Kontrolle der Kraftstofftanks

1.1.1 Alle Tragschrauber

1. MTO Sport - Baujahr alle
2. MT 03 - Baujahr alle

Kundeninformation 01/2010

4.1 Richtige Anordnung der Befestigungsgurte

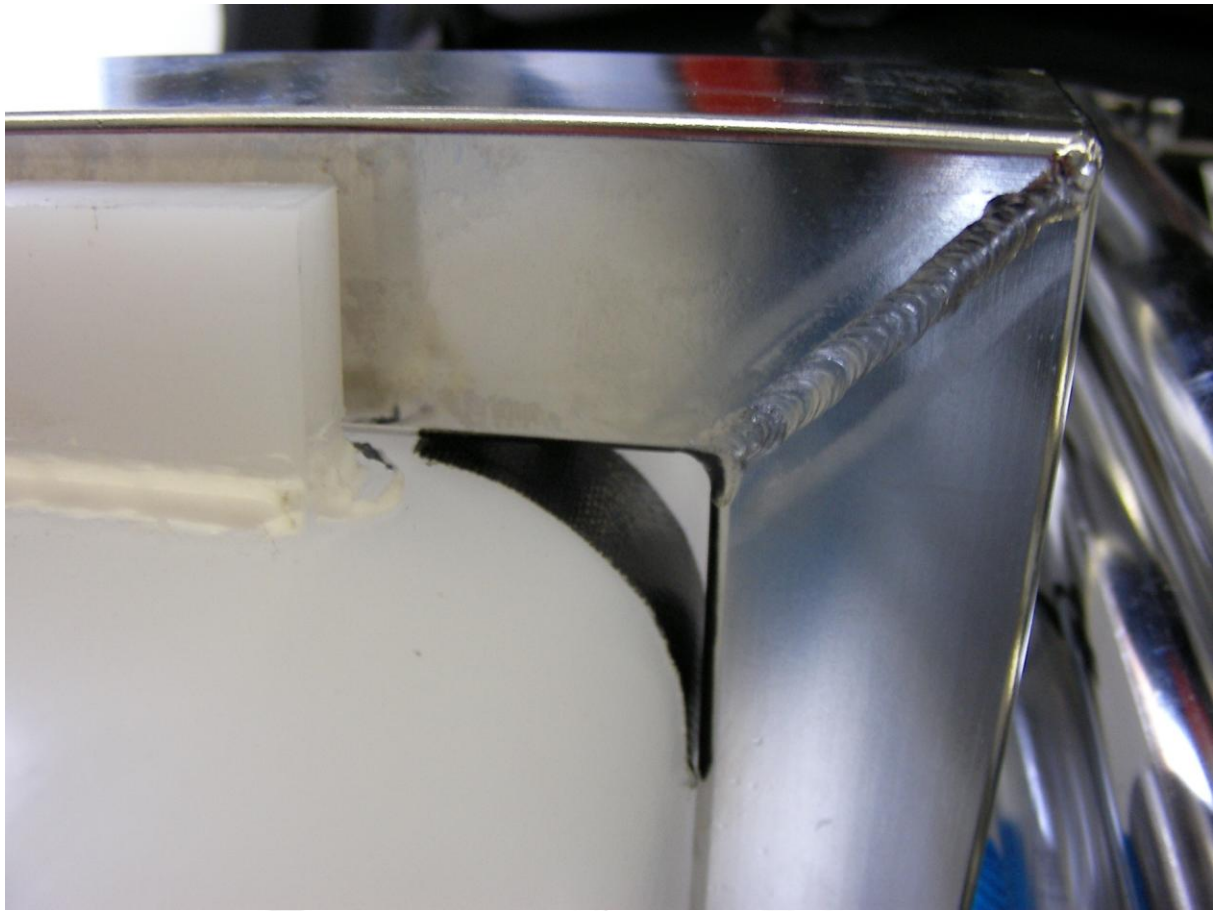
- Im Rahmen von Wartungsarbeiten ist aufgefallen, dass es an den Ecken der Kraftstofftanks, die an den Sitzstreben des Rahmens anliegen, zu Verformungen kommen kann
- In diesem Zusammenhang ist eine zu starke Vorspannung der Tankhaltegurte als Ursache zu sehen

- Entspannen der Tankgurte

1. Hinteren Sitz vorklappen und ggf. arretieren
2. Lösen der Spannschnalle und einstellen der korrekten Vorspannung
3. Der Kraftstofftank muss so fest sein, dass er sich von Hand in den Arretierungsleisten bewegen lässt, sich aber nicht durch Vibration des Tragschraubers selbst bewegt.
